BAUHER	<b>CULTUS gGMBH</b> CULTUS gGMBH FREIBERGER STRASSE 18 01067 DRESDEN
ARCHITEKT	<b>RAUARCHITEKTEN</b> ARCHITECTEN UND INGENIEURE HOSPITALSTRASSE 12 01097 DRESDEN TEL. 0351 - 836 08 67 MAIL: info@rau-architekten.de
LEISTUNGSPHASE	HAUSEINGANG <b>Ausführungsplanung</b>
BAUVORHABEN	<b>WOHNSTÄTTE FÜR MENSCHEN MIT GEISTIGER BEHINDERUNG ALTEUBEN</b> ALTEUBEN 11, 01257 DRESDEN
ÜBERSICHT

TITEL	<b>GR EG, Haus A</b>	PLANNUMMER	<b>502-1B</b>
Maßstab	1:50	Blattgröße	750x420
Datum	23.08.2024	Planersteller	DB/ED
<p>± 0,00 = 116,45 m üNN = OFFB EG</p>

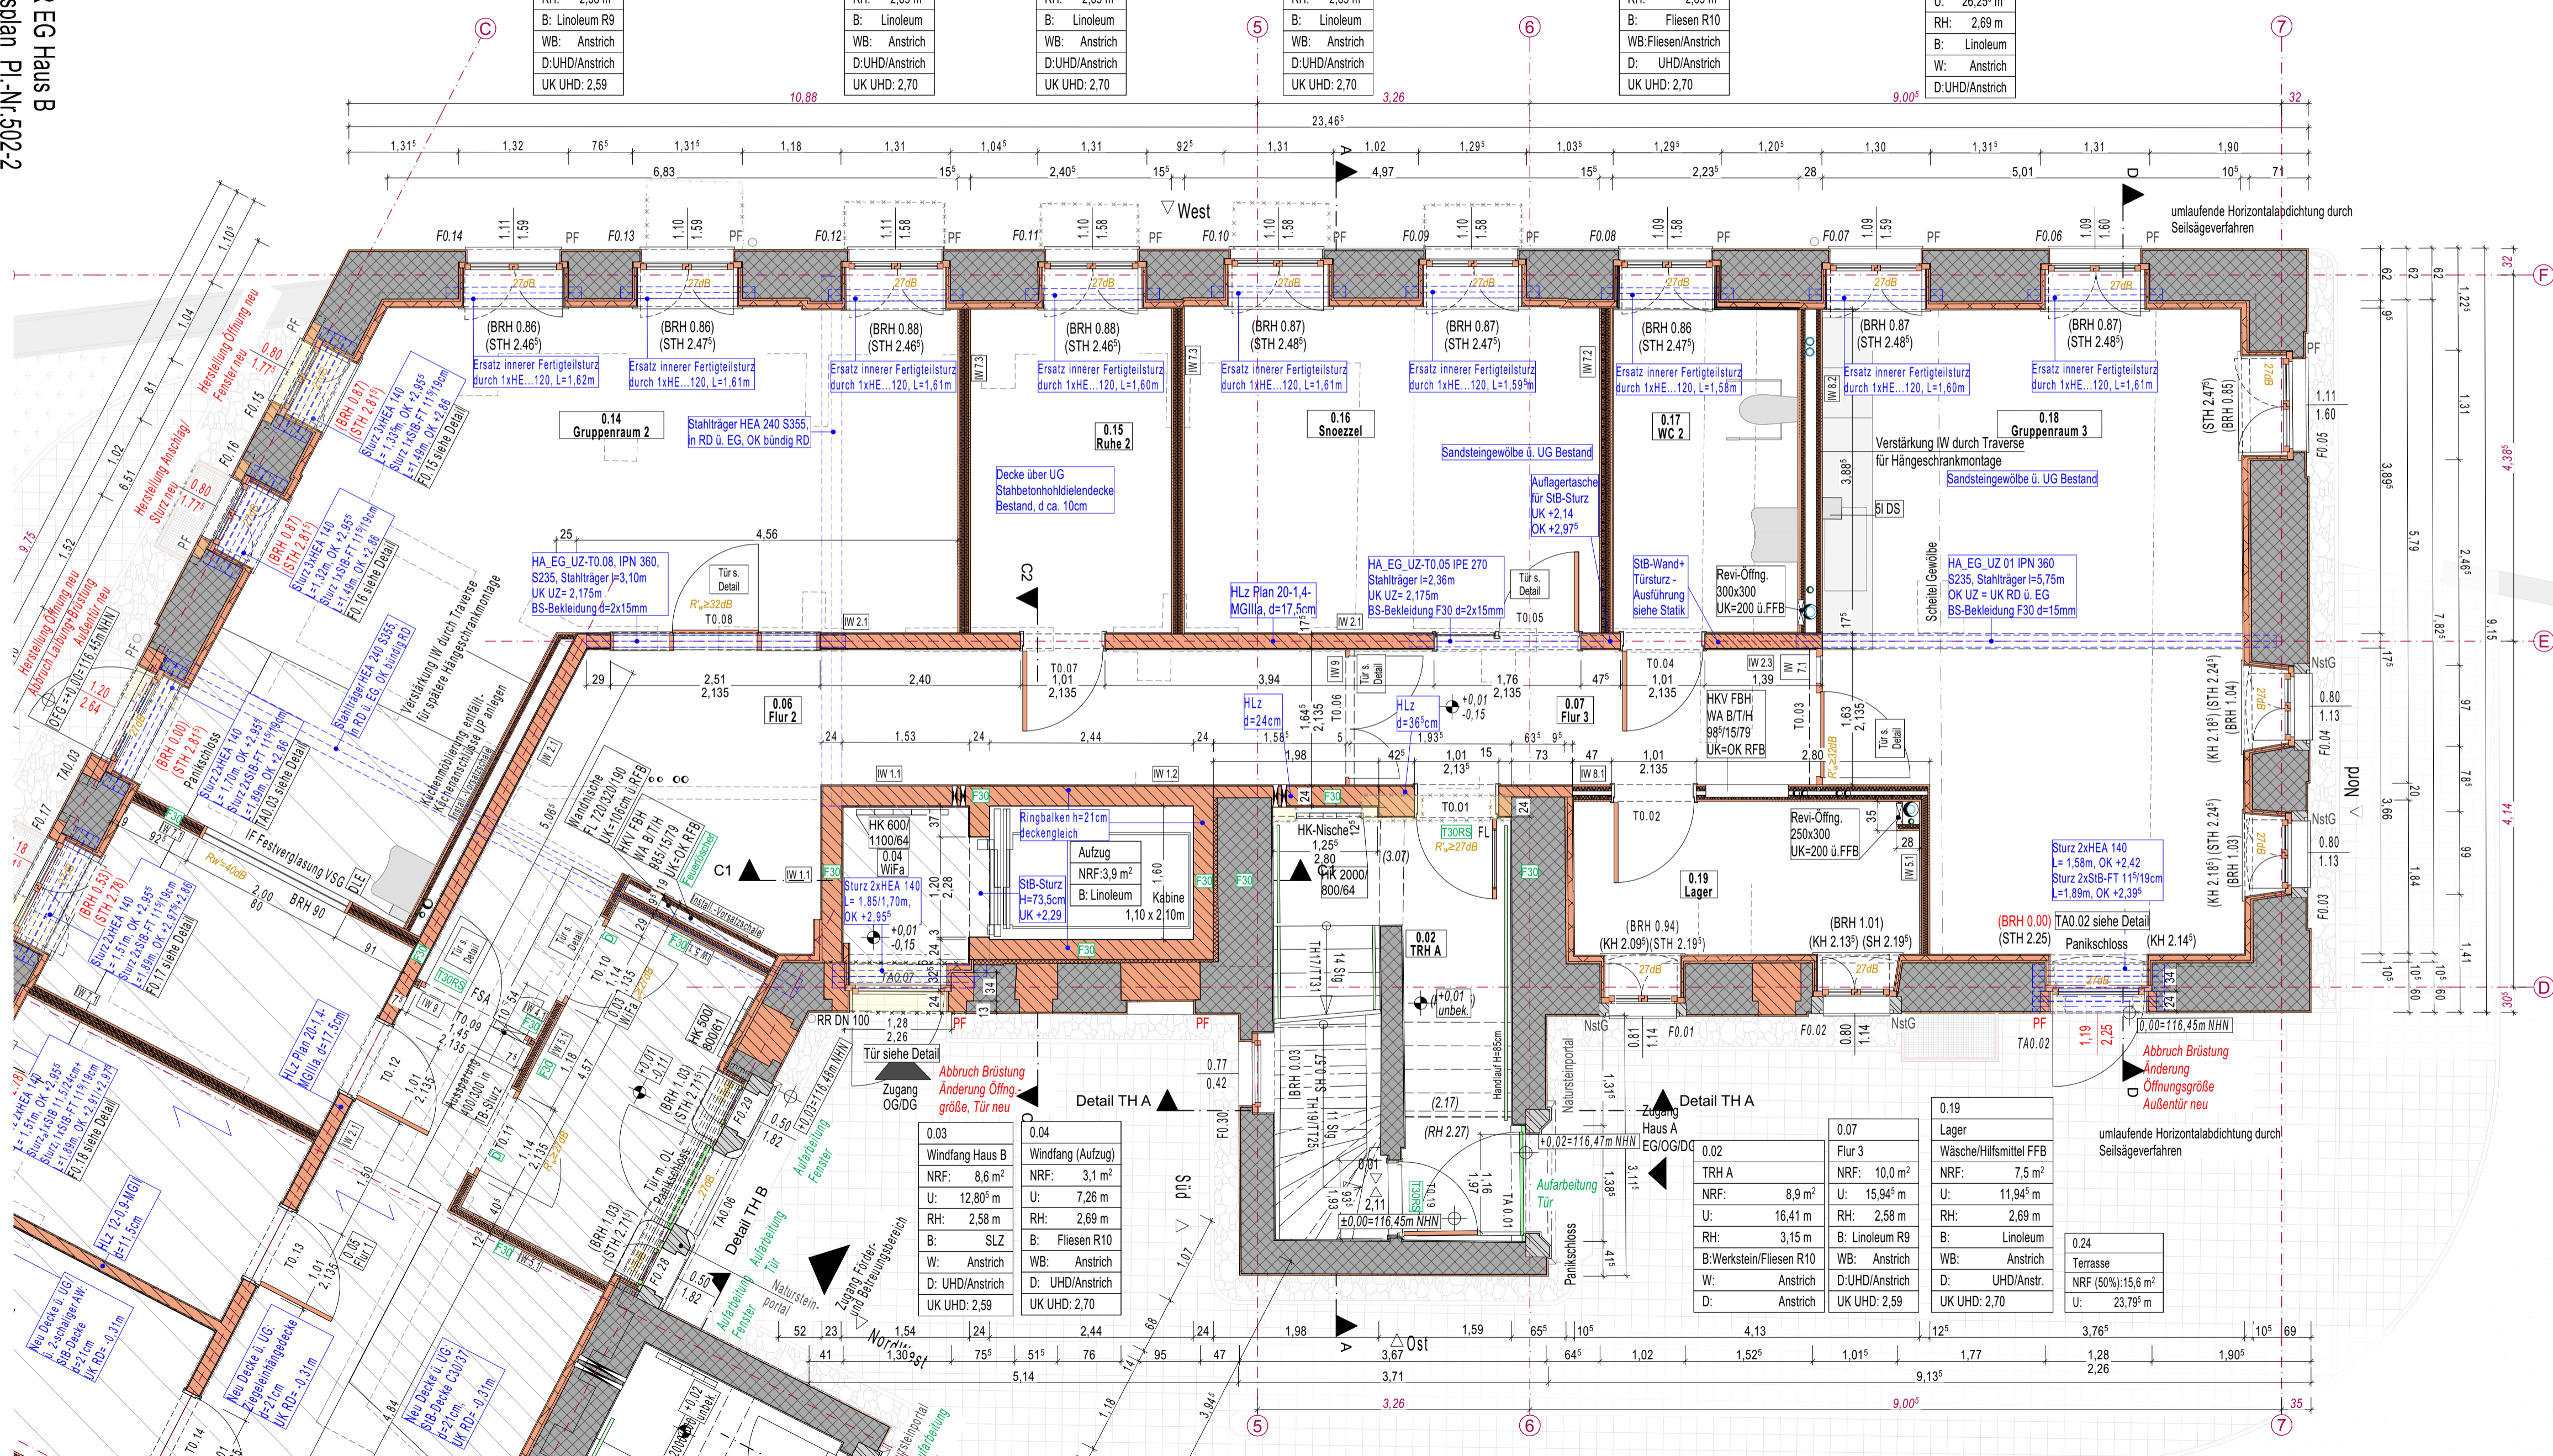
B	06.09.24	Änderung der Einbauhöhe UZ T0.05 und 0.08	DB
A	03.09.24	Änderung der Sturzangaben Haus A-Achse F und Haus B-Achse C	DB
INDEX	DATUM	ÄNDERUNGEN	BEARB.

Anmerkung: Die inneren Fensterstürze über den Fensteröffnungen in Achse F müssen durch HEB od. HEA 120 ersetzt werden. Die Aussage zur Wahl der Stahlträger ist durch den Statiker zu erbringen!
